# 八幡野地区 意見集約 平面図

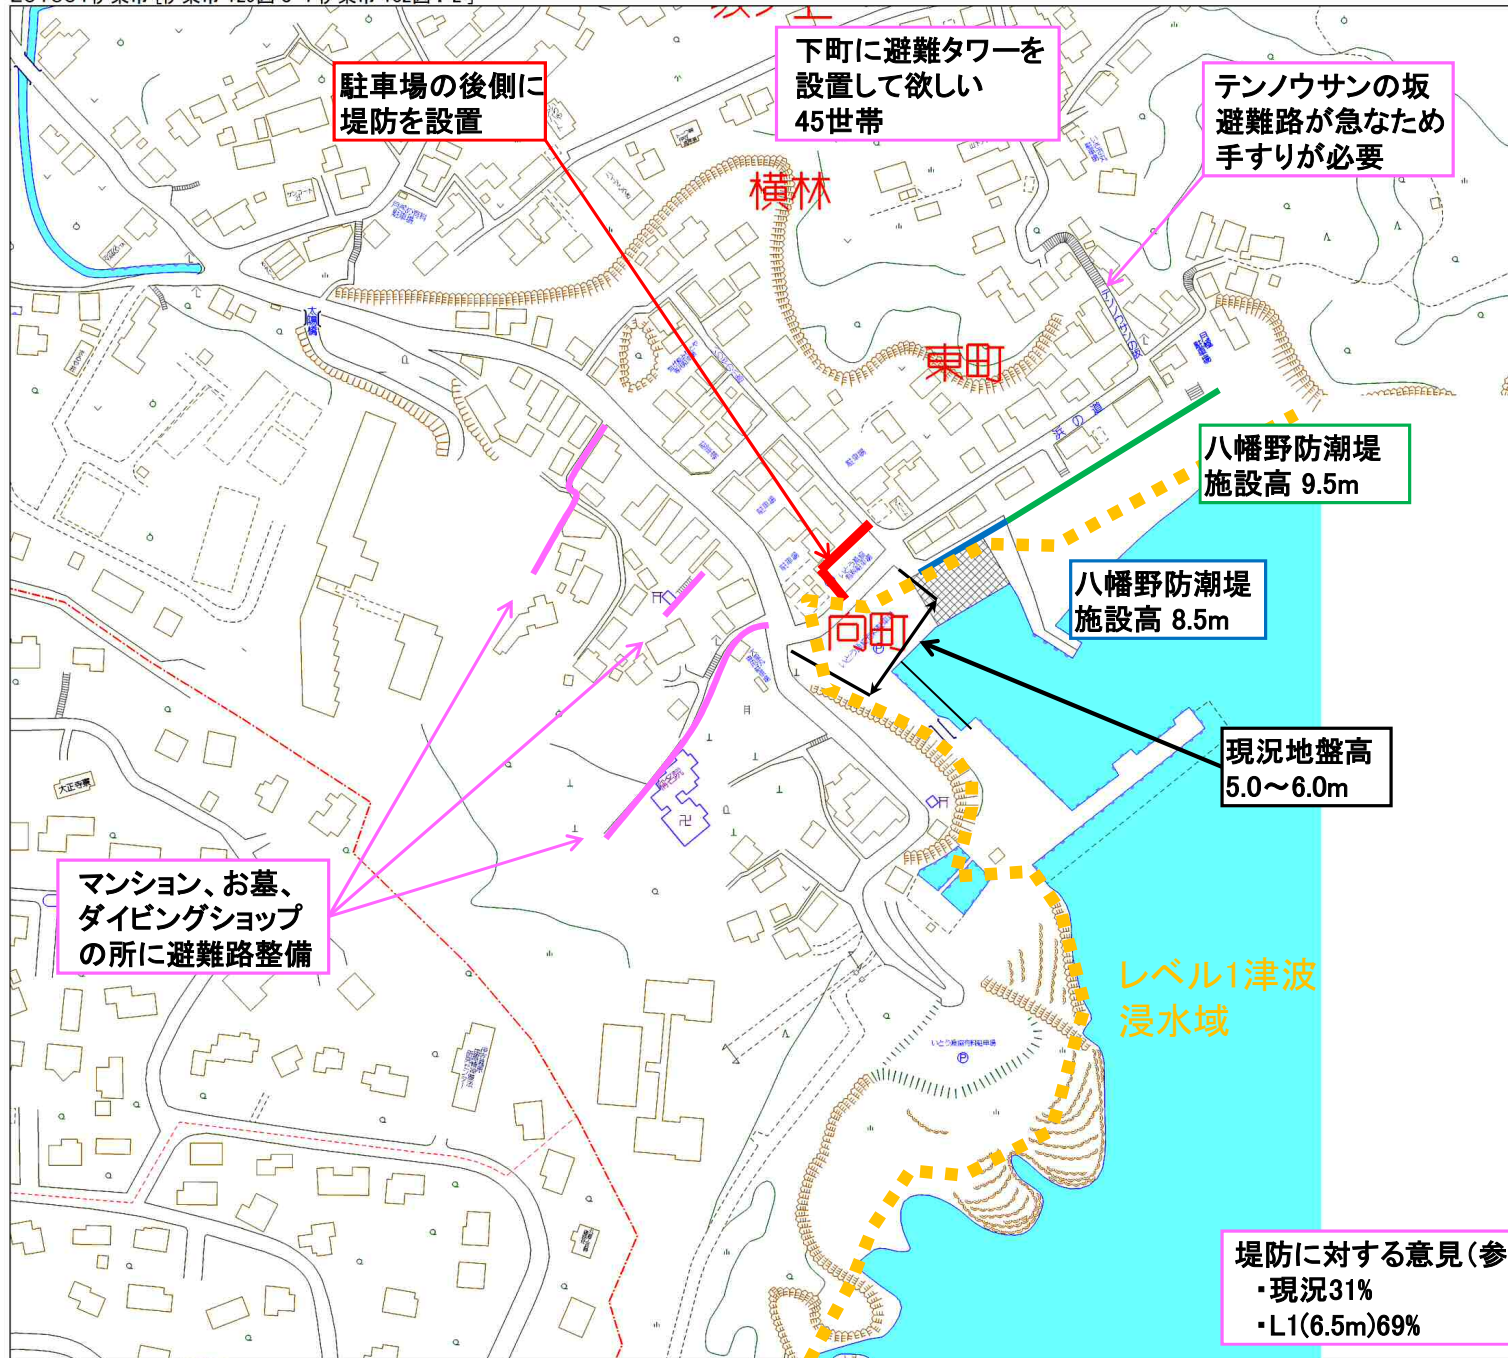
地震で避難路がふさがれないようにして欲しい  
道路に大きな矢印を入れる。避難方向を示すため  
6.5m施設 山側への移動(駐車場奥に作る) 5名  
堤防の建設素材がわからないが観光の売りである景観に違和感のない様なデザイン等はできないか(スケルトンで一部はムリ?)
